**Modulo per la presentazione delle osservazioni per i piani/programmi/progetti sottoposti a procedimenti di valutazione ambientale di competenza statale**

**ID: Codice procedura (ID\_VIP/ID\_MATTM): 12691**

**“Progetto di un impianto eolico denominato “Pitigliano” ubicato nei comuni di Pitigliano (GR) e Sorano (GR) costituito da 20 (venti) aerogeneratori di potenza nominale 7,0 MW per un totale di 140,0 MW con relative opere connesse ed infrastrutture indispensabili”**

**Immagine 3. Cumulo di una parte di impianti eolici, fotovoltaici e geotermici industriali in progettazione ed esistenti intorno all’eolico industriale “Pitigliano”.**

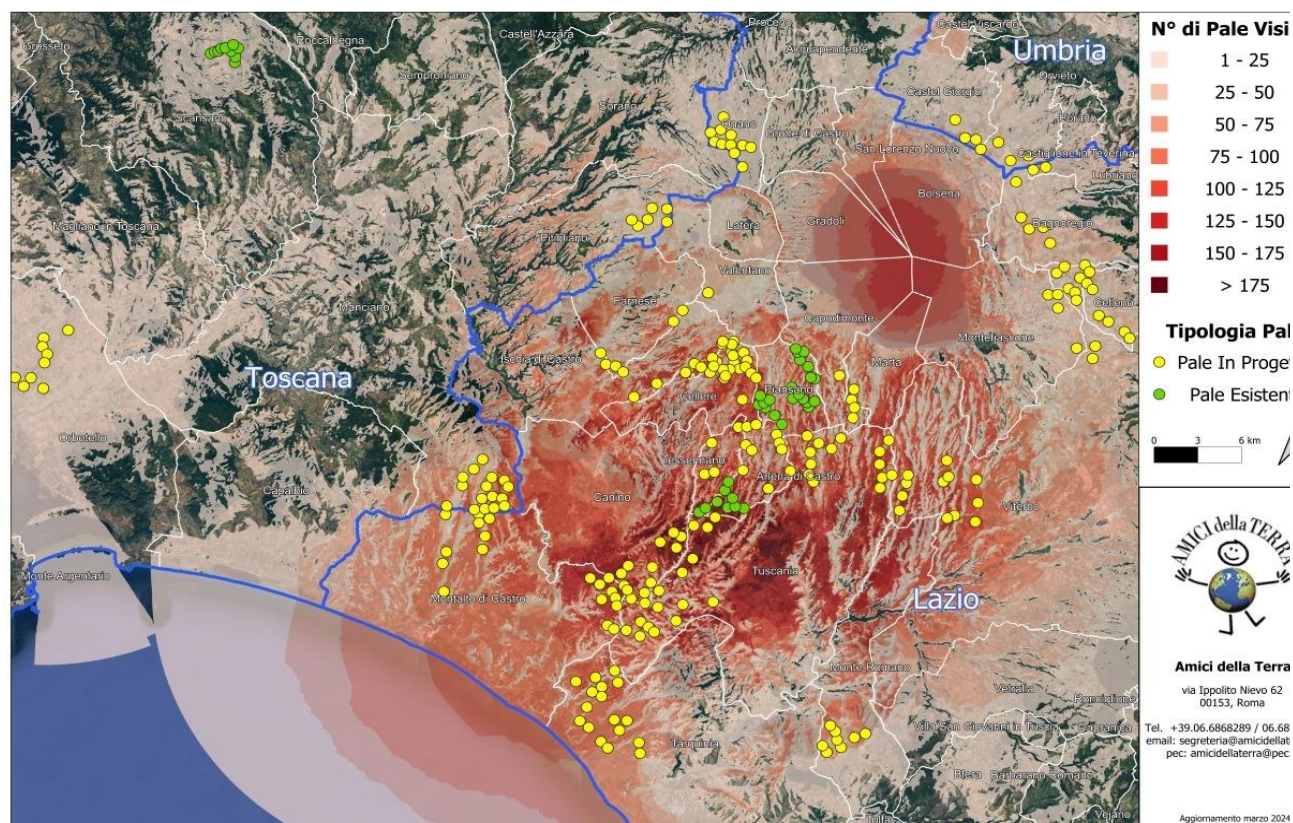
Beni Culturali “*Ambito paesaggistico, geologico e geomorfologico dell’orlo della caldera di Latera ...*” Non vengono nemmeno citati gli impianti eolici in progetto al MASE, il “Rempillo” (6 aerogeneratori) e un altro in verifica amministrativa di 14 aerogeneratori e 72, 6 MW. Ad oggi nei territori di Pitigliano, Sorano e in quello limitrofo potenzialmente potrebbero essere insediati 40 aerogeneratori alti 200 metri e larghi 170. Ma la proponente non cita neanche altri impianti che creerebbero il cumulo e quindi maggiore impatto. Infatti, sul territorio della “Città del Tufo” (Sorano e Pitigliano) impatterebbero anche l’impianto eolico “Montarzo” di Onano con 13 aerogeneratori con le dimensioni ricordate, l’altro eolico industriale nel territorio di Valentano con sette aerogeneratori (stesse dimensioni), gli impianti di Farnese con un minieolico di 3 Torri alte 60 metri già installate in località Poggio del Crognolo e l’impianto eolico industriale “Vallerosa” (7 aerogeneratori alti 200 metri e larghi 158 metri) in procedura VIA presso la Regione Lazio. Inoltre, altri impianti del minieolico già presenti a Valentano, Cellere e Piansano e due progetti eolici industriali con le stesse dimensioni (200 m x 170 m) nel Comune di Ischia di Castro. La valutazione del cumulo non prende neanche in considerazione gli impianti industriali di fotovoltaico e agrivoltaico in progetto a Farnese, Valentano, Ischia di Castro, Cellere. L’impianto geotermico in procedura Via al MASE, progettato nella Caldera di Latera. Quindi è stata effettuata una valutazione del potenziale impatto cumulativo non veritiera a dispetto di quanto affermato dalla proponente che sostiene di aver preso in considerazione uno spazio di 10 km intorno al suo impianto per gli impatti che si creerebbero.

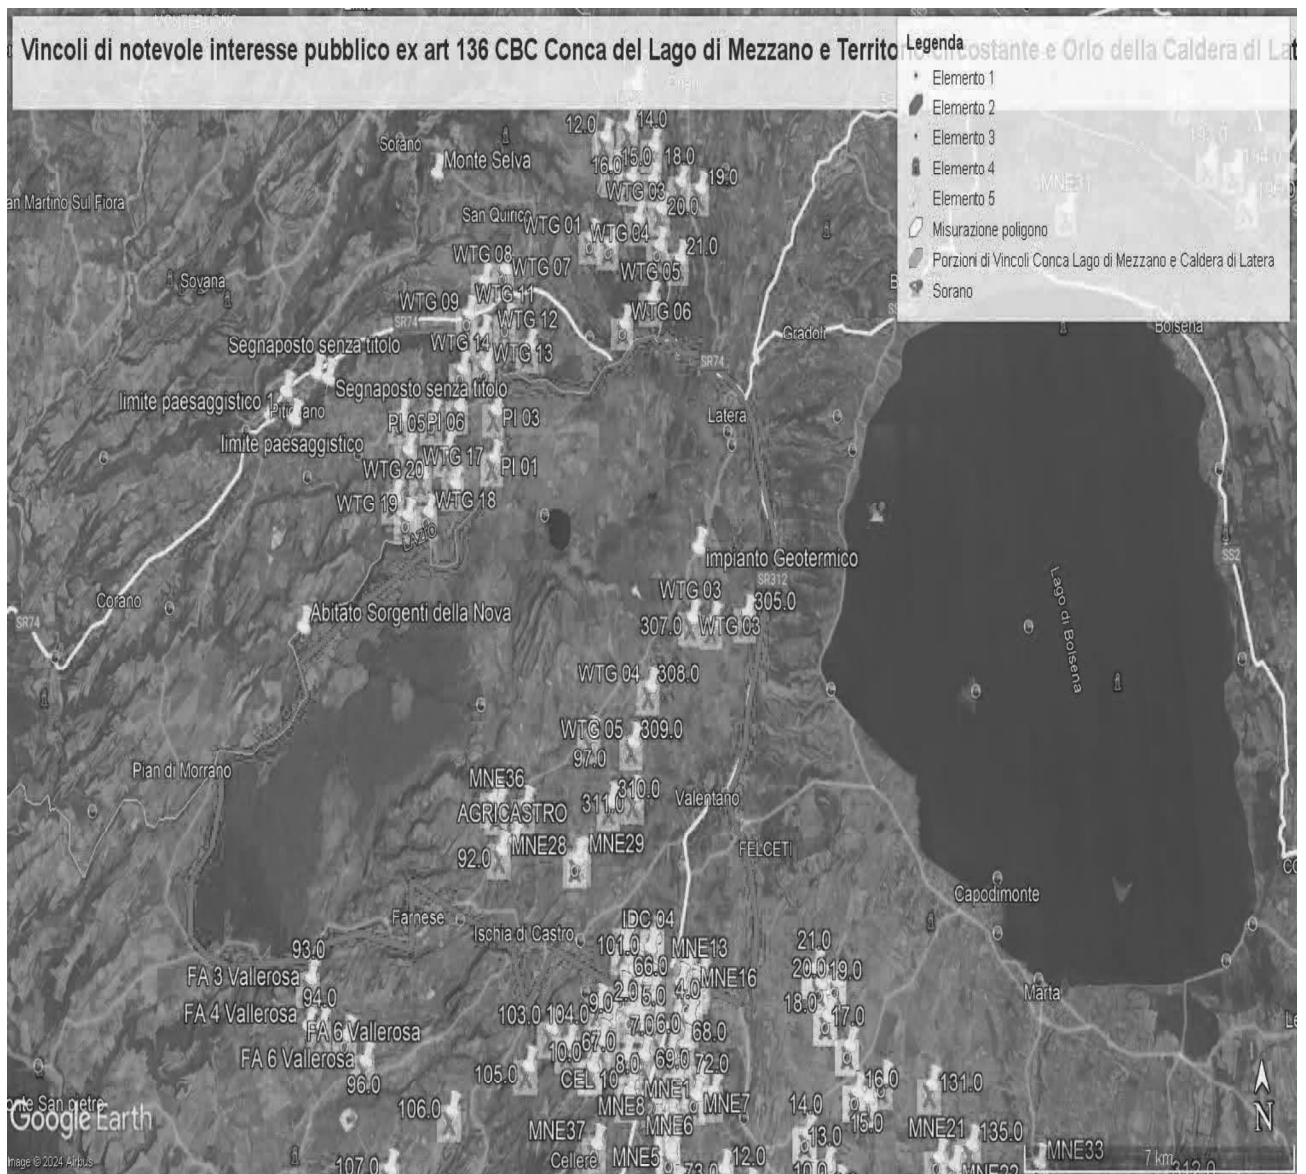
Al contrario si evidenzia che l'impianto eolico industriale citato non solo ricadrebbe con tutti e 20 gli aerogeneratori all'interno delle fasce di rispetto di 3 km di due vincoli paesaggistici di notevole interesse pubblico esistenti nella Regione Lazio e con una parte di essi nel vincolo paesaggistico del Centro abitato di Sorano ( GR) quindi in aree non idonee all'installazione di impianti di energia rinnovabile. Addirittura, alcuni aerogeneratori sarebbero ubicati a poche centinaia di metri dai perimetri dei due vincoli paesaggistici laziali ex art 136 del CBC.

Come è illustrato nell'immagine si ribadisce che l'impianto industriale "Pitigliano" ricade completamente all'interno delle fasce di rispetto dei due vincoli di notevole

**IMMAGINE n. 3 Impianto eolico industriale “Pitigliano” e distanze aerogeneratori dai Vincolo “Orlo della Caldera di Latera.**

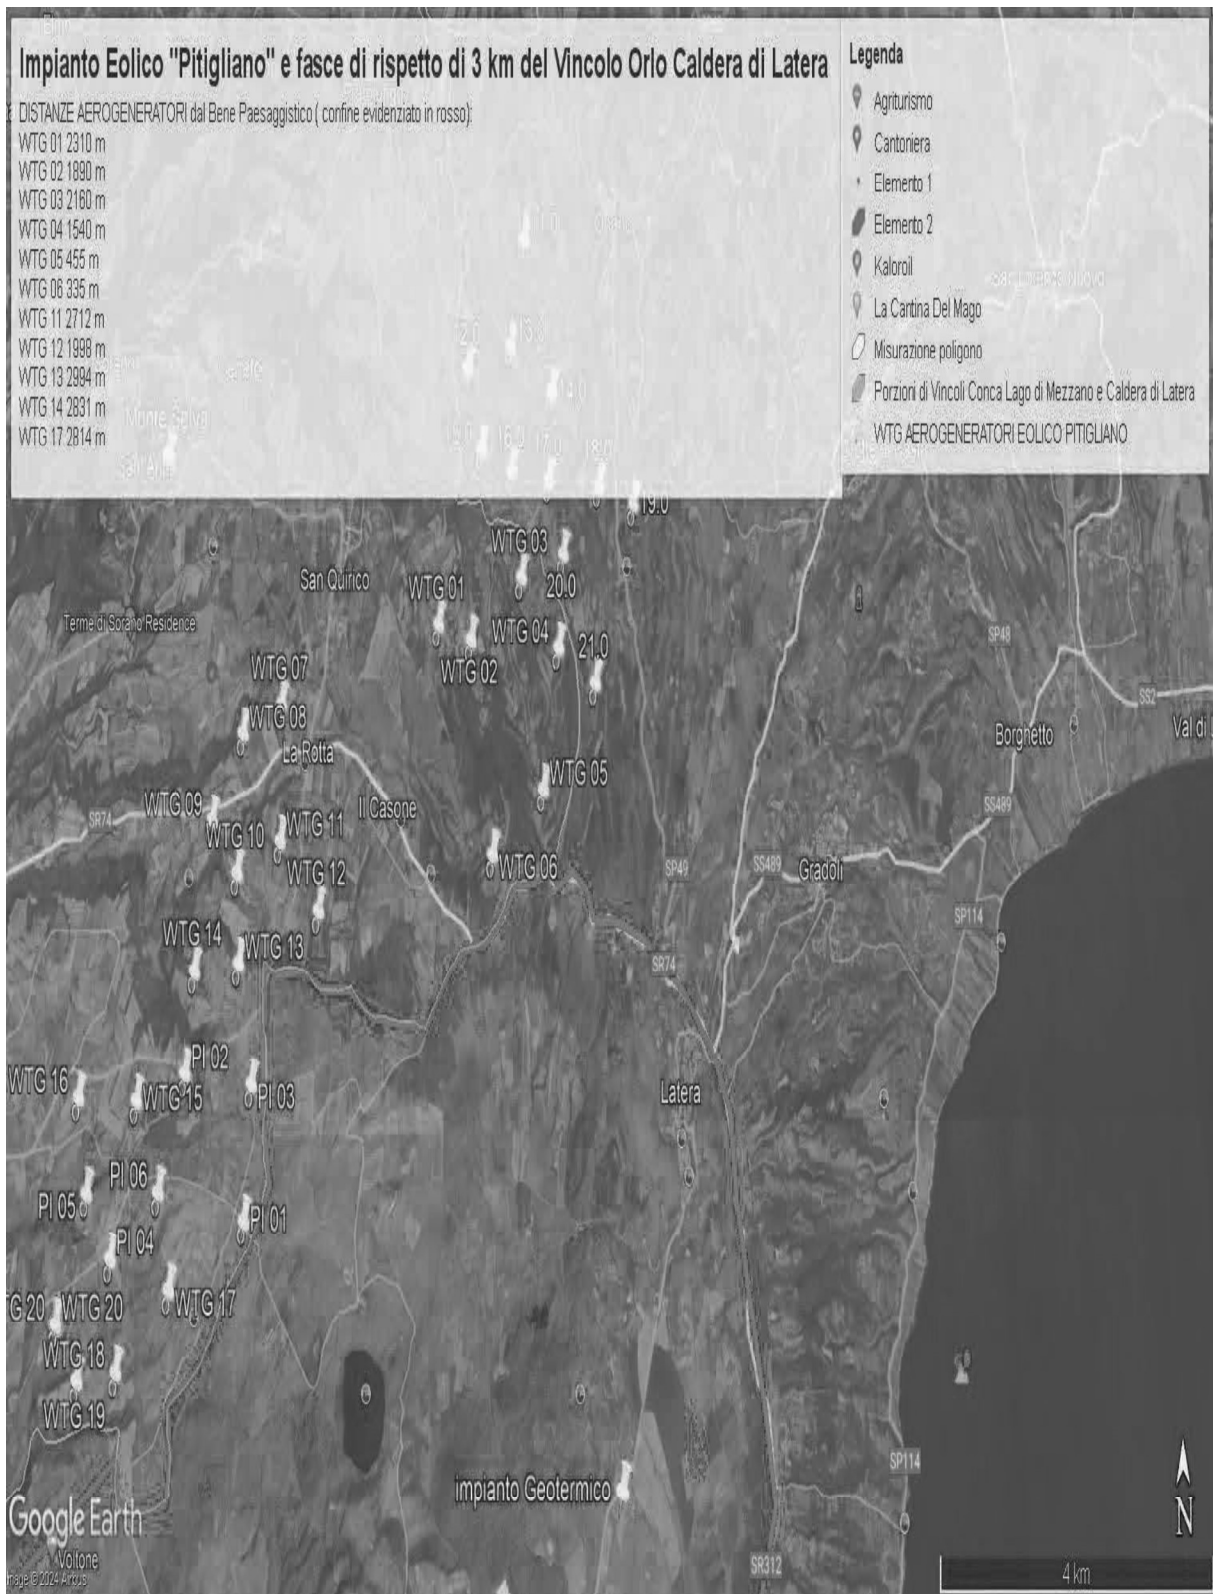
Concludendo, si evidenzia ancora che la proponente non effettuando la procedura prevista dalla Parte III delle Linee Guida nazionali ha ignorato un vincolo paesaggistico di notevole interesse pubblico istituito con un provvedimento del Segretariato regionale del Ministero della Cultura per il Lazio che ha emanato il Decreto di dichiarazione di notevole interesse pubblico n. 22 del 15.02.2024 ai sensi e per gli effetti dell'art. 136, co. 1, lett. c) e d) del decreto legislativo 22 gennaio 2004, n. 42, "Ambito paesaggistico, geologico e geomorfologico dell'orlo della caldera di

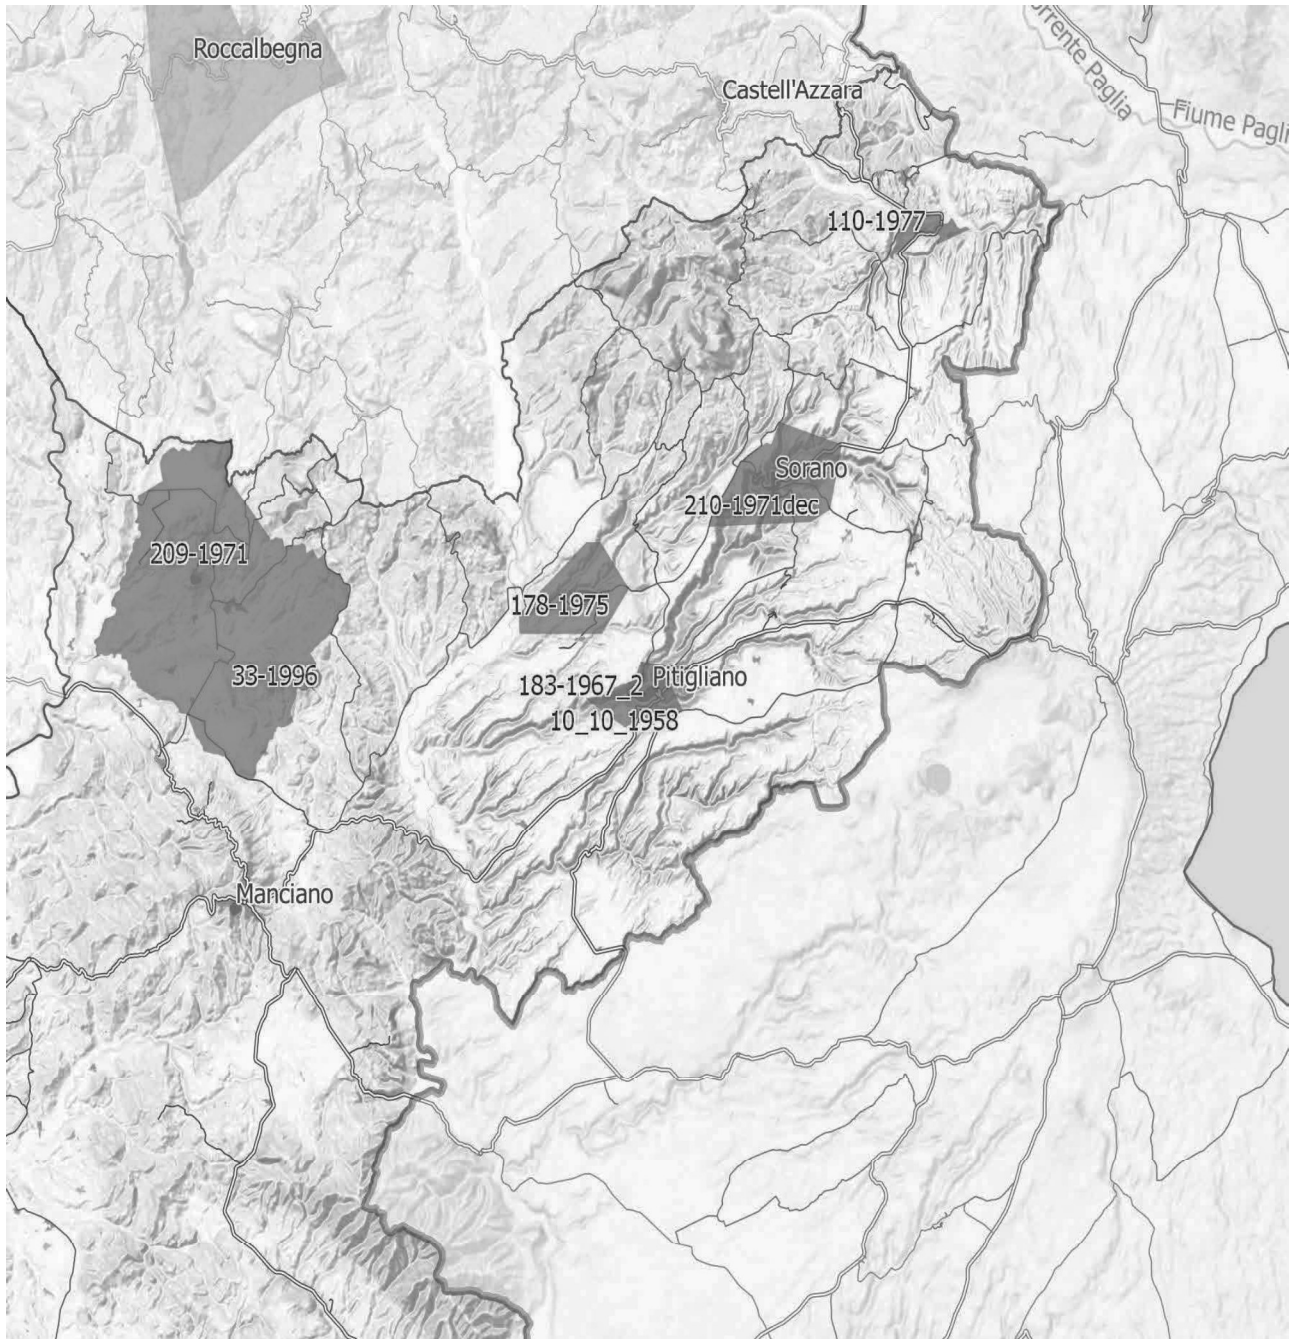
*Inoltre, come sostiene la Proponente parte dell'impianto si verrebbe a trovare a 3,5 km dal centro abitato di Sorano. Infatti, tre degli aerogeneratori WTG 08, 09, 10 sono addirittura all'interno delle fasce di rispetto dei 3 km del suo vincolo paesaggistico di notevole interesse pubblico ex art 136 del CBC. Si evidenzia che così si crea*

un'ulteriore incompatibilità con la tutela del Paesaggio.

**IMMAGINE n 5.** Mappa eolici elaborata dall'Associazione Amici della Terra. La mappa evidenzia il cumulo degli impianti tra Lazio e Toscana.

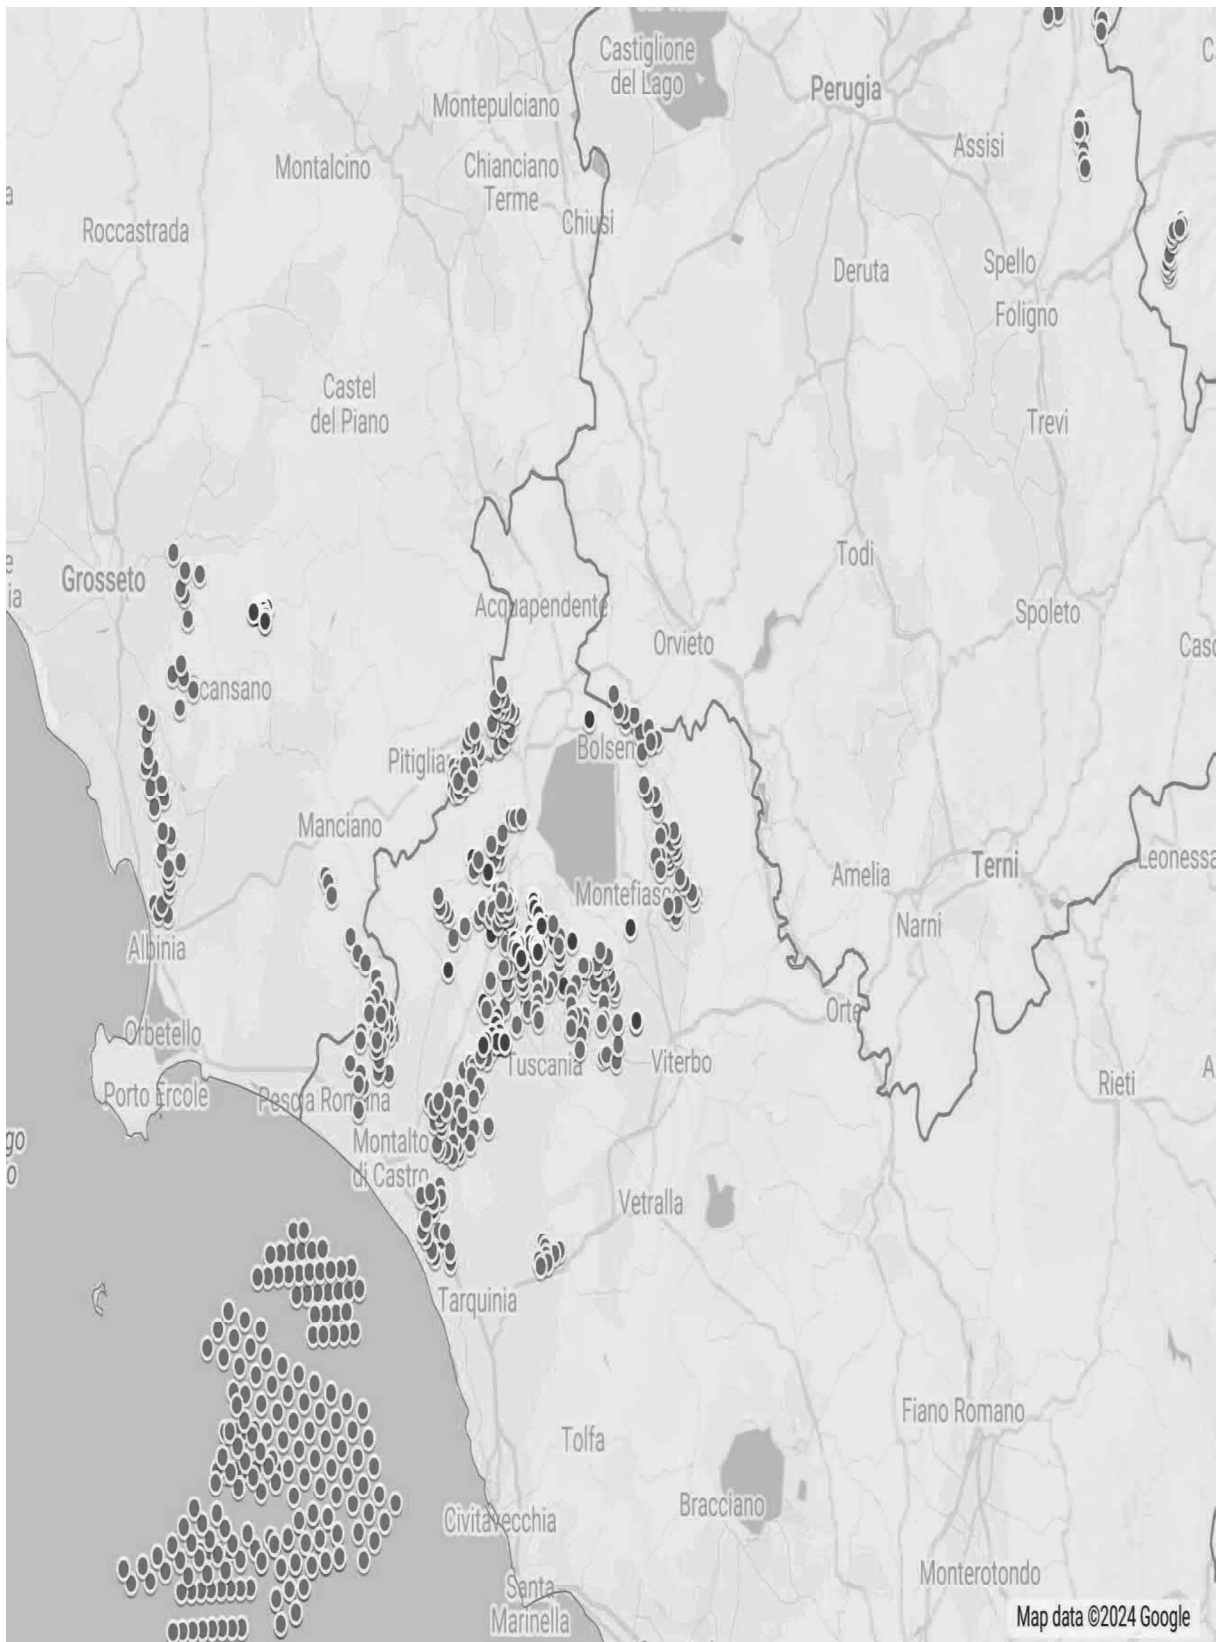
Riguardo al cumulo degli impianti FER, le mappe prodotte dalla proponente riguardano, come già evidenziato, soltanto una parte molto piccola degli impianti FER dell'area intermedia e vasta e in particolare di quelli eolici che contribuiscono a creare un notevole cumulo e la saturazione del territorio tosco laziale. Riguardo al cumulo dei soli impianti eolici si riporta la mappa dell'intervisibilità degli impianti eolici elaborata dall'Associazione nazionale “Amici della Terra”.

Se agli impianti eolici rappresentati qui sopra che non comprendono sia l'impianto eolico Pitigliano e le altre 14 pale del progetto eolico in verifica amministrativa sempre nel territorio di Pitigliano si aggiungono i migliaia di ettari (7000 fin'ora) di territorio occupato dagli impianti fotovoltaici e agrivoltaici e dalle altre tipologie appare chiaro il numero spropositato degli impianti FER nella bassa toscana e nella Tuscia.
